東海第二発電所 設計及び工事計画認可申請書 (所内常設直流電源設備 (3系統目)) 及び補足説明資料 修正前後比較表

本文 要目表 125V系蓄電池 (3系統目)

資料 7-3-2 125V 系蓄電池（3系統目）の耐震性についての計算書

【125V系蓄電池（3系統目）（2,3個並び2段1列）の耐震性についての計算結果】

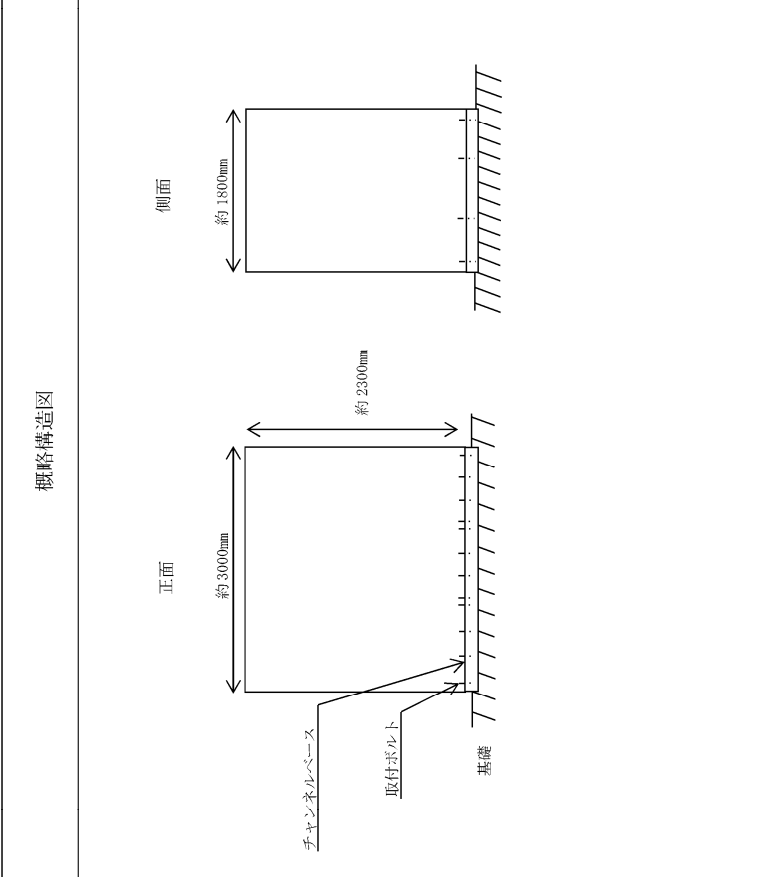
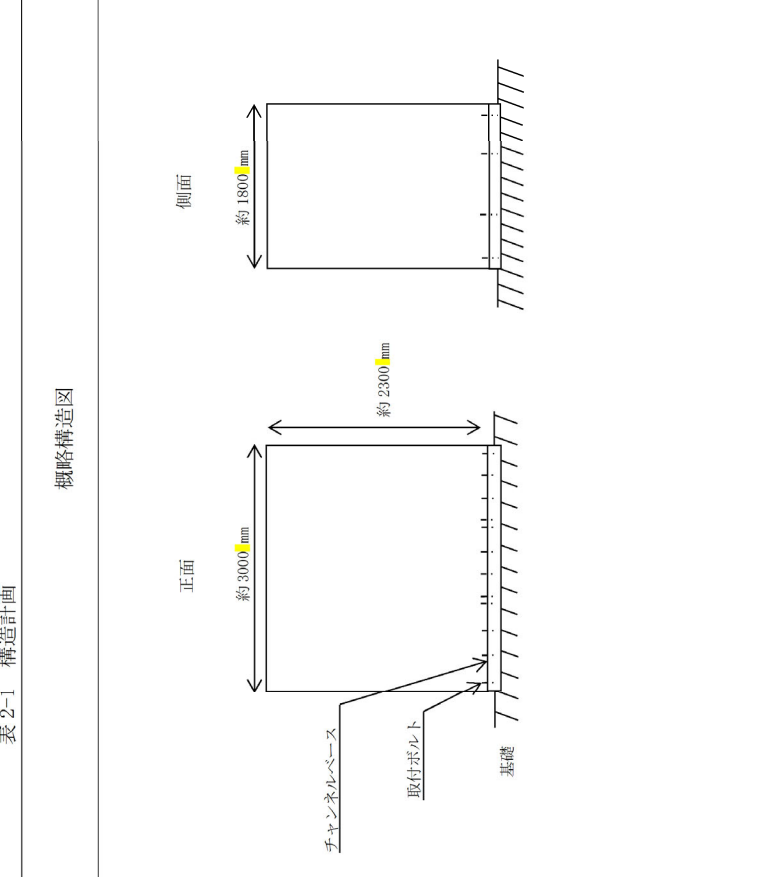
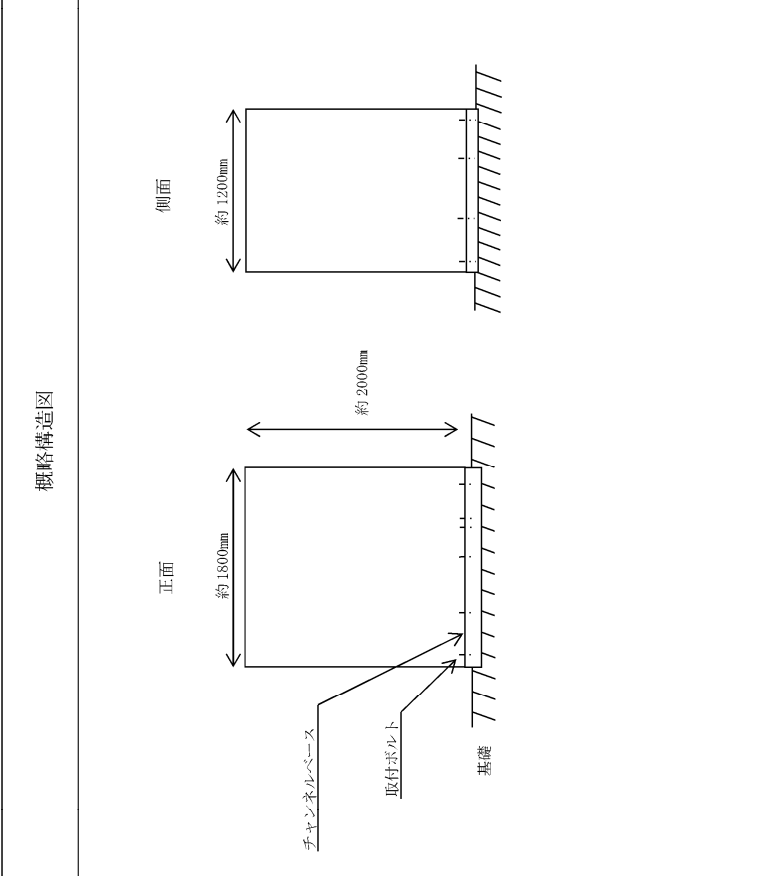
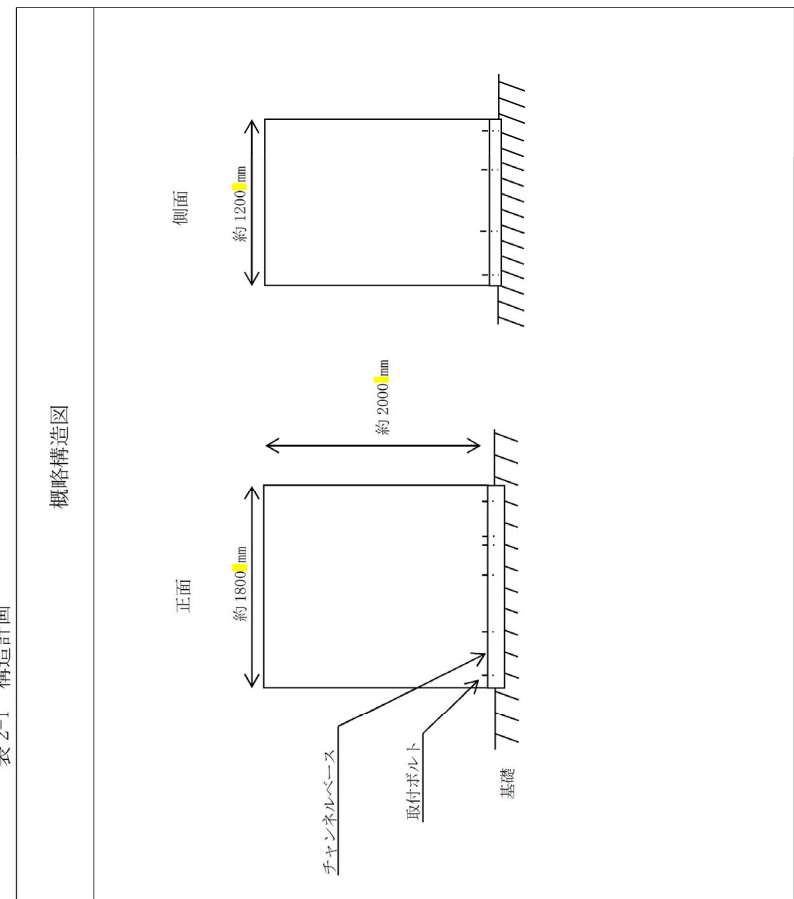
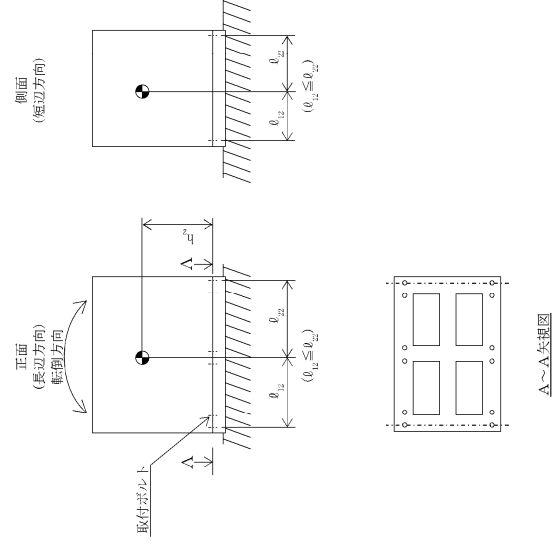
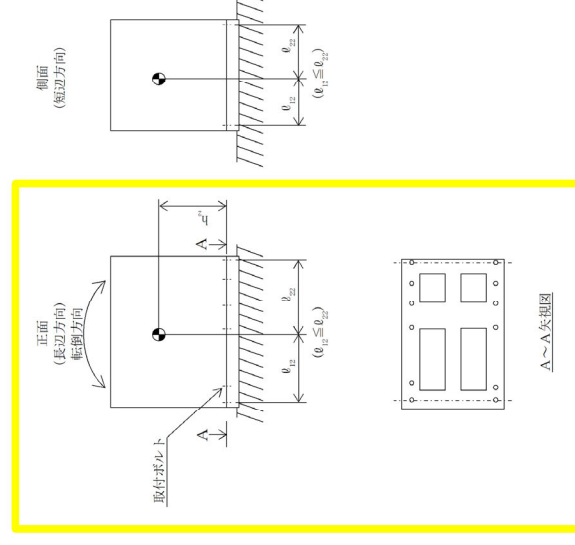
①メーカー設計図書の転記間違い(評価モデル図を4個並び2段1列と同じ記載としていたが, 架台に合わせた評価モデル図に修正)

③記載の適正化(EL.の有効桁数を修正)

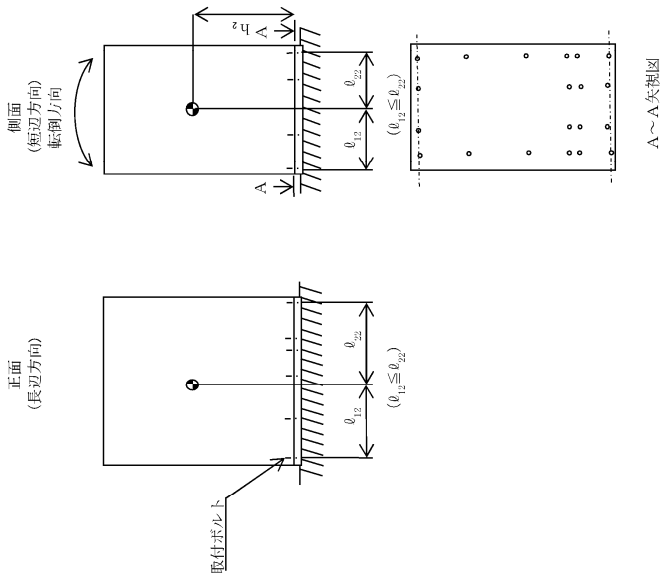
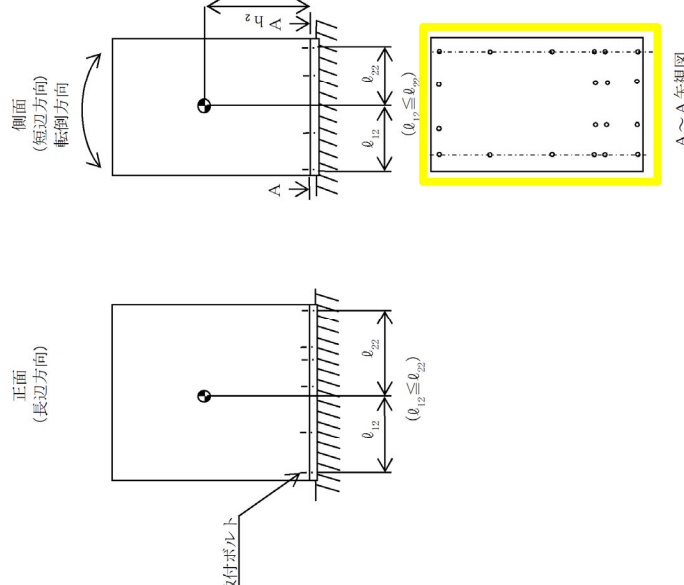
①メーカー設計図書の転記間違い(長辺方向の要目を修正)

資料 7-3-6 直流 125V 遠隔切替操作盤（3系統目用）の耐震性についての計算書

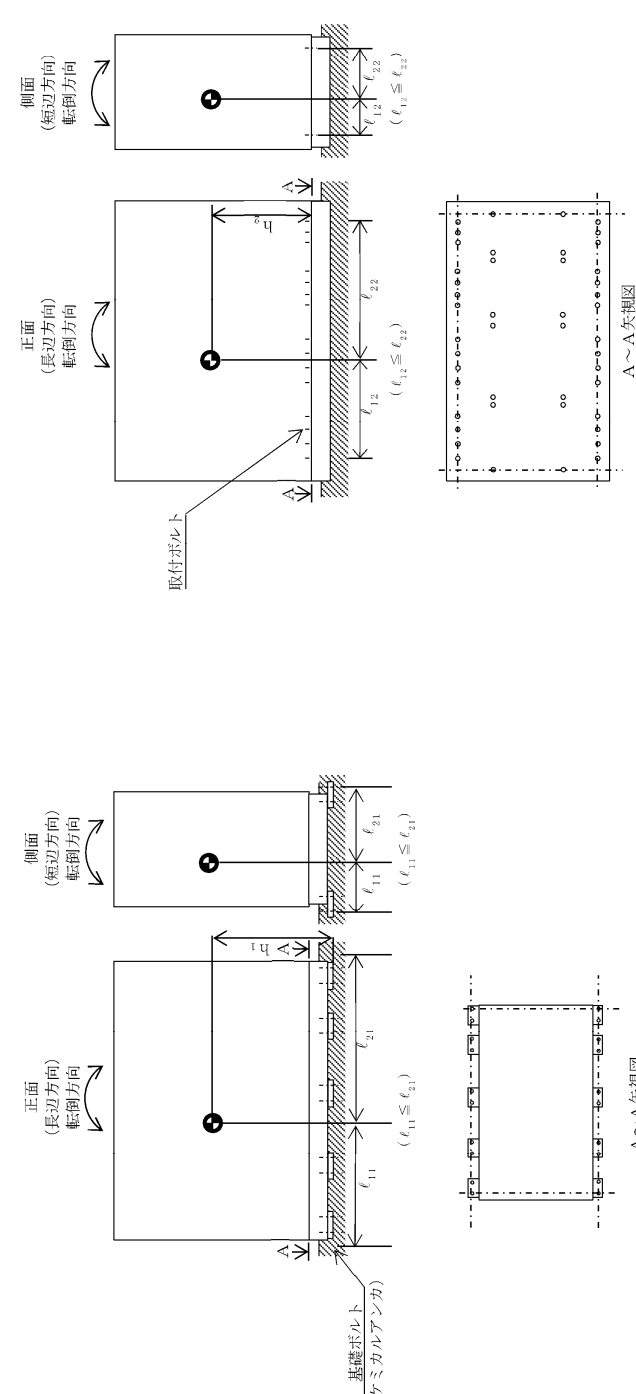
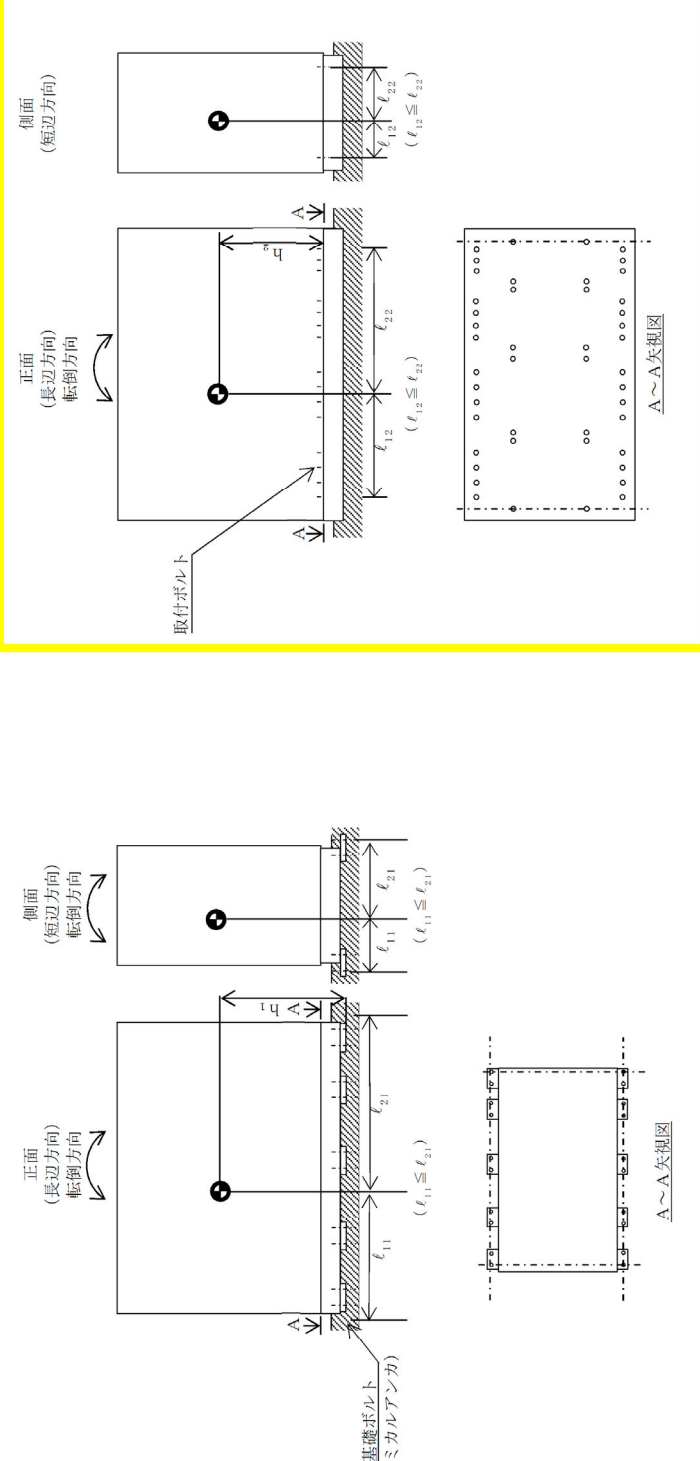
修正前 (2023年8月31日申請)	修正後	修正理由
<p style="text-align: center;">NT2 設① 資料 7-3-6 ROE</p> <p style="text-align: center;">11</p>	<p style="text-align: center;">NT2 設① 資料 7-3-6 ROE</p> <div style="border: 2px solid yellow; padding: 10px;"> <p style="text-align: center;">11</p> </div>	<p>②類似設備の耐震計算書を基に作成したことによる反映間違い(取付ボルトに係る図の修正)</p>

【125V系蓄電池（3系統目）（4個並び2段1列）の耐震性についての計算結果】

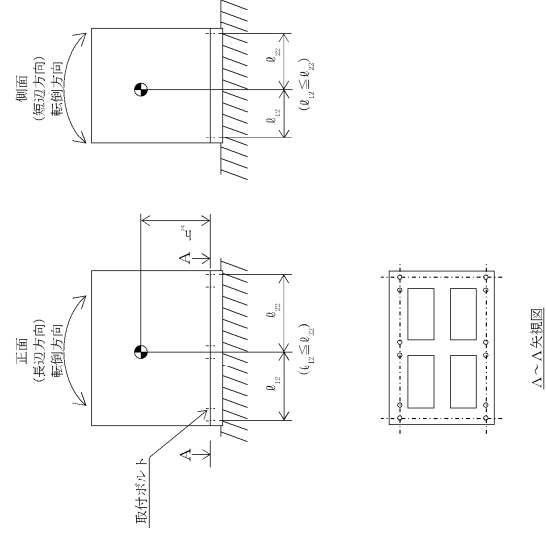
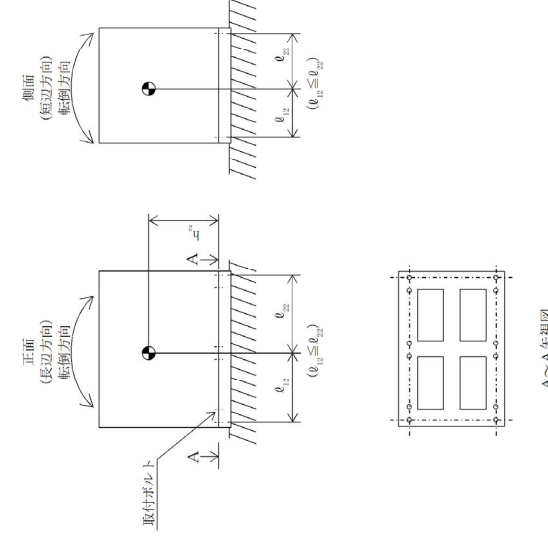
③記載の適正化(EL.の有効桁数を修正)

【125V系蓄電池（3系統目）（2,3個並び2段1列）の耐震性についての計算結果】

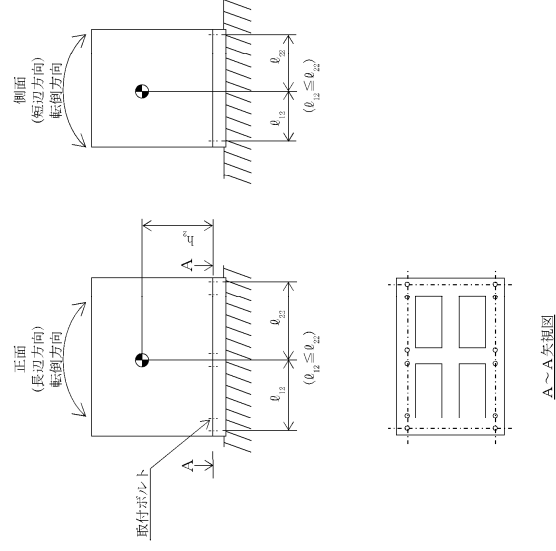
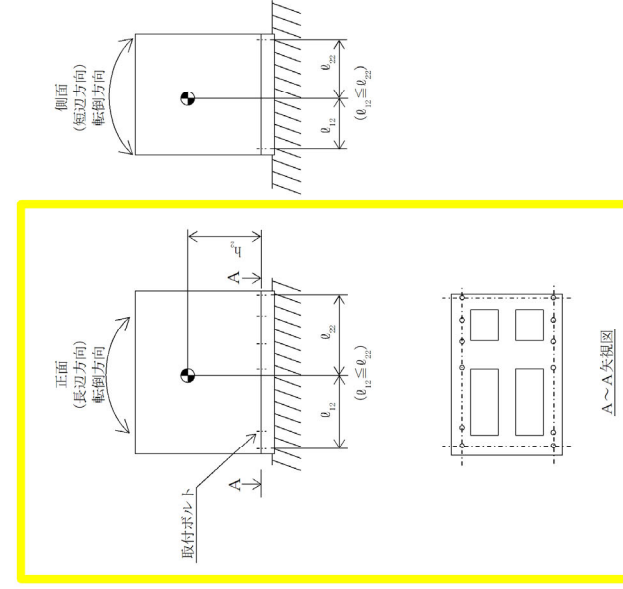
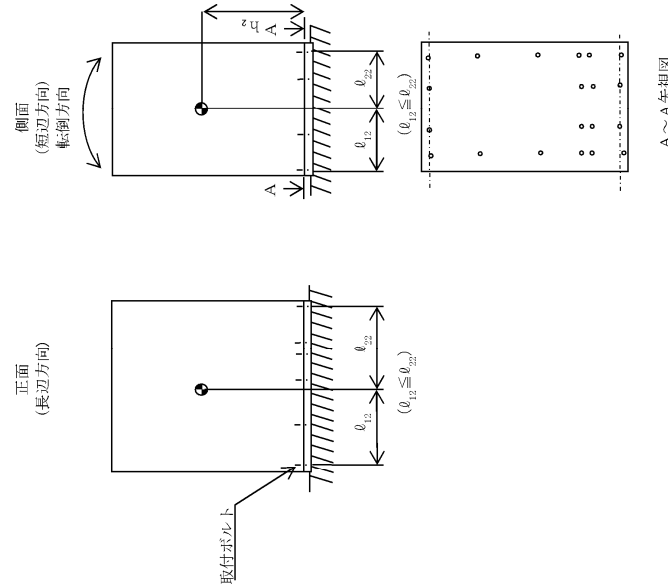
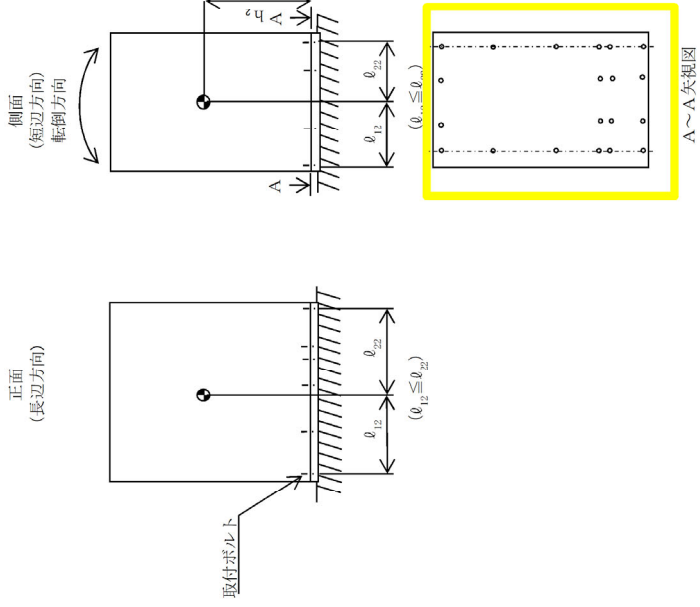
①メーカー設計図書の転記間違い(評価モデル図を4個並び2段1列と同じ記載としていたが, 架台に合わせた評価モデル図に修正)

③記載の適正化(EL.の有効桁数を修正)
